## Panattoni

Parc logistique d'Ormes

MEMOIRE EN REPONSE —

— Rapport n°R22004/1.b

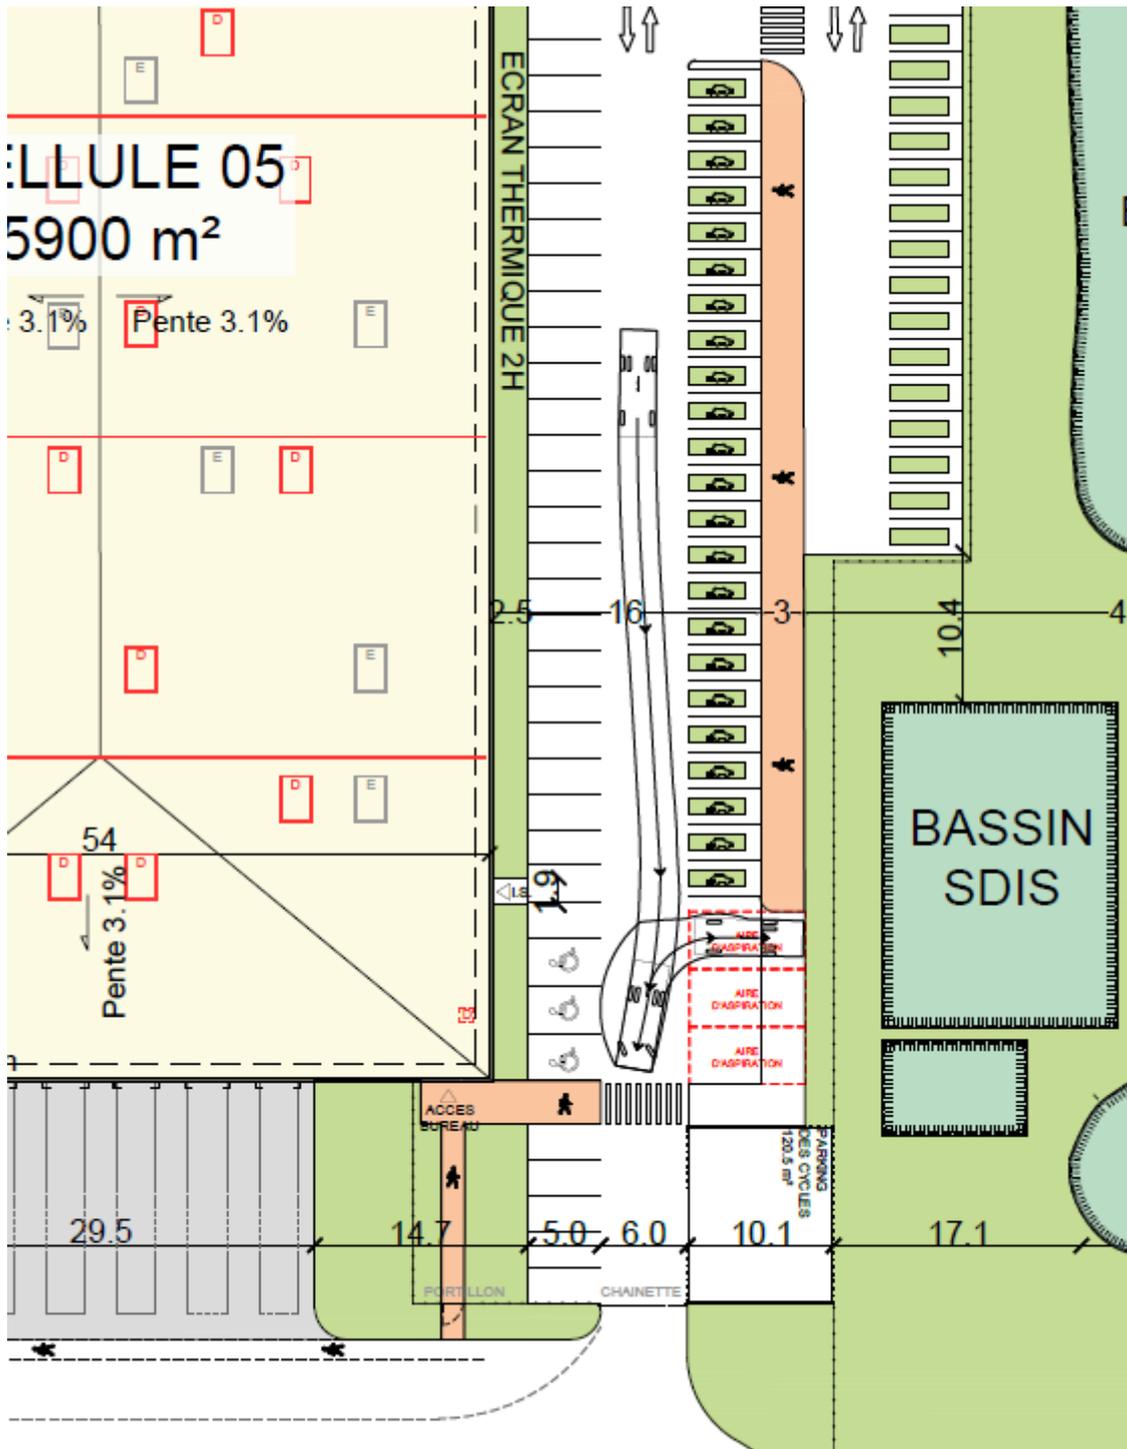
28	Analyse de conformité rubrique 1510	<p>Point 3.1 annexe II</p> <p>Avis du SDIS :</p> <p>Établir et intégrer au POI des procédures d'ouverture de l'ensemble des portails externes/internes et de libération des voies de circulation afin de permettre une circulation aisée sur l'intégralité du site</p>
----	-------------------------------------	--

Ce point n'appelle pas de commentaires de la part du porteur de projet.

Le schéma de synthèse ci-dessous avec le détail des zones de rétention est ajouté au dossier.

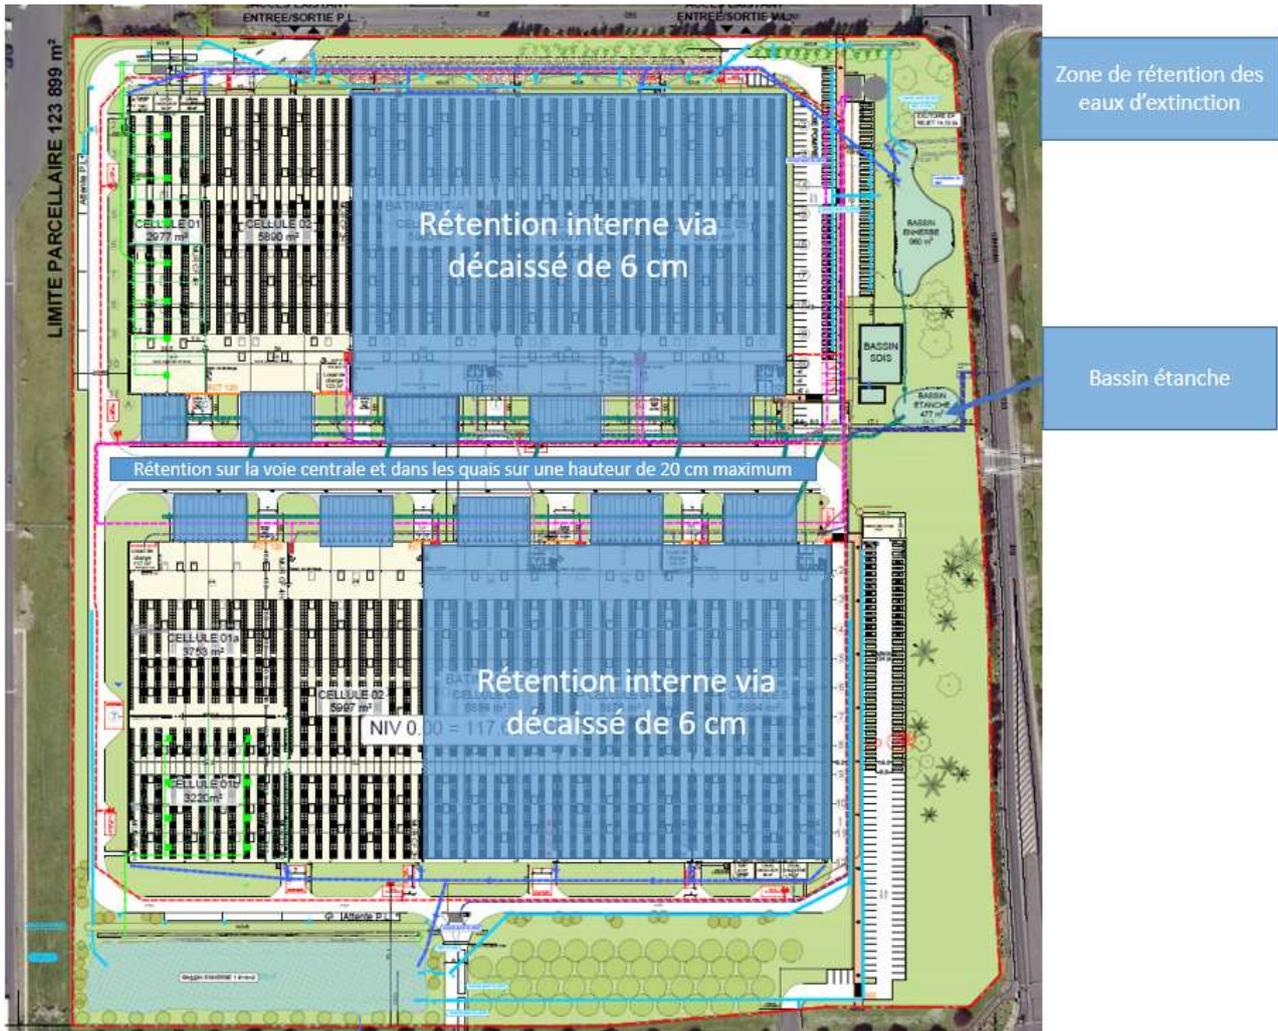
41	Analyse de conformité rubrique 1510 – questions complémentaires	<p>Avis n°2 : (suite)</p> <p>Le tableau 66 et l'annexe 12 relative au calcul D9 est erroné pour le bâtiment B contenant des liquides inflammables. En effet, le pétitionnaire a retenu la cellule 1A du bâtiment B comme cellule dimensionnante. Or, cette cellule 1A de 3753 m<sup>2</sup> ne peut recevoir de liquides inflammables (cf article 11.1.II de l'AM du 01/06/2015) et est dédiée, selon le dossier, uniquement au stockage d'aérosols.</p> <p>La D9 pour cette cellule doit être revue.</p> <p>Le pétitionnaire doit confirmer l'absence de stockage de liquides inflammables dans cette cellule 1A du bâtiment B.</p> <p>De plus, le plan des réseaux indique la présence de zones de collecte menant à la rétention déportée dans cette cellule 1A du bâtiment B. Aussi, le pétitionnaire doit justifier de la présence de zones de collecte dans cette cellule de stockage d'aérosols qui ne sont pas imposées par les rubriques 4320/4321 associées au stockage d'aérosols.</p> <p>Compte tenu de ce qui précède, le pétitionnaire doit revoir ses calculs de D9 afin d'inclure une cellule réaliste, en retenant les caractéristiques d'une cellule de liquides inflammables ou une cellule de stockage d'aérosols selon le calcul le plus dimensionnant.</p> <p>Fiches de calcul D9 à reprendre pour la recevabilité.</p> <p>Par ailleurs, l'EDD mentionne (tableau 66) des volumes de rétention déterminées par le document D9a. Les fiches issues de la méthode D9a ne sont pas jointes au dossier. Aussi l'inspection n'est pas en mesure de statuer sur le volume des rétentions retenues dans le dossier en comparaison des rétentions projetées.</p> <p>La demande de complément n'a pas été satisfaite. A joindre.</p> <p>Par ailleurs, à titre d'exemple, le volume des rétentions associées aux cellules 3,4 et 5 de chaque bâtiment selon le dossier est de 1773 m<sup>3</sup> maximum. Or, le volume à contenir déterminé par la D9a est au plus pour le bâtiment B de 1742 m<sup>3</sup>. La marge de sécurité est donc de 31 m<sup>3</sup>.</p> <p>Après vérification, l'inspection obtient un volume de stockage des eaux sur 6 cm dans le bâtiment B de 1058 m<sup>3</sup> (cumul des cellules 3, 4 et 5 : 17644 m<sup>2</sup> x 0,06 m). La surface des 20 cm dans les quais n'est pas représentée dans le dossier. La suffisance de cette rétention ne peut donc pas être analysée par le service instructeur.</p> <p>Aussi, les D9a et tous les éléments d'appréciation doivent être joints au dossier pour établir les prescriptions d'encadrement et à l'avenir de construction de la stratégie de maîtrise d'un sinistre.</p>

Il est bien confirmé l'absence de stockage de liquides inflammables dans la cellule 1A du bâtiment B ; cette cellule sera dédiée au stockage des aérosols ; il n'est donc pas prévu de zone de collecte dans la cellule 1A du bâtiment B. Le plan de réseaux est corrigé en ce sens.

Les fiches de calculs D9A (selon la forme du guide D9A) sont ajoutées en annexe 13 de l'étude des dangers.

Dans le cas d'un incendie se déroulant dans l'une des cellules 1A, 2 à 5 du bâtiment B ou dans l'une des cellules 2 à 5 du bâtiment A, les eaux d'extinction seront retenues dans les espaces suivants :

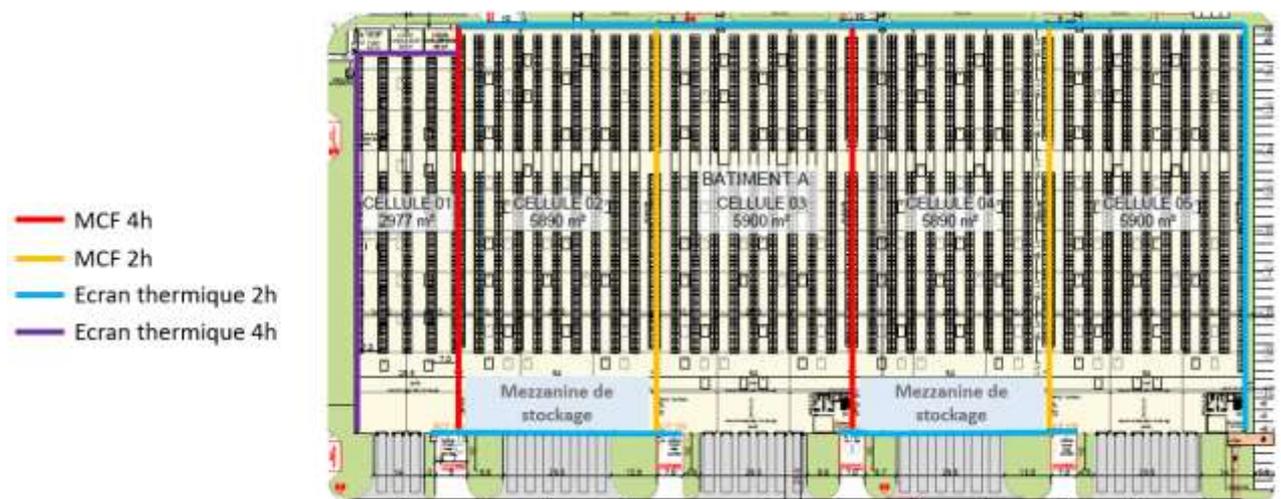
56	Etude de dangers PJ49A – questions complémentaires	<p><b>Avis n°2 :</b></p> <p>L'analyse des modélisations FLUMILOG à mi-hauteur de flamme indiquent que pour le scénario SC1D, le risque de propagation par effets domino sur le bâtiment Ormes 1 est possible. En effet, selon les données présentées les flux thermiques de 8kw/m<sup>2</sup> pénètrent sur les quais sous auvent du bâtiment Ormes 1 sur environ 5 m puisque pénètrent dans le bâtiment Ormes 1 sur environ 1,5 m.</p> <p>Le pétitionnaire ne propose aucune mesure compensatoire et considère comme acceptable une propagation d'incendie par effets domino sur le bâtiment Ormes 1 puisque l'incendie de ce bâtiment ne génère pas d'effets domino ou hors site.</p> <p>Néanmoins, le pétitionnaire, et à terme l'exploitant, doit être en mesure de justifier de la maîtrise des risques de ses installations et de réduire les risques à la source. Cette position n'est pas acceptable.</p> <p>Dossier à compléter utilement pour les besoins opérationnels</p> <p>Par ailleurs, le pétitionnaire aurait pu utilement insérer dans l'EDD une représentation graphique des flux superposée avec le plan de masse afin de comparer visuellement les modélisations à 1,80 m de hauteur et à mi-hauteur de flamme.</p>

Afin de réduire les effets thermiques de 8 kW/m<sup>2</sup> et de limiter le risque de propagation à l'auvent du bâtiment 1 existant, le pétitionnaire propose donc de mettre en place des parois REI120 sur la façade de quais des cellules 2 et 4 du bâtiment A (voir schéma ci-après). Par contre, il est précisé que les portes de quais et portes piétonnes de ces parois ne seront pas EI120.

Cette disposition sera mise en place uniquement si l'exploitation du bâtiment A commence avant l'arrêt de l'exploitation du bâtiment 1.
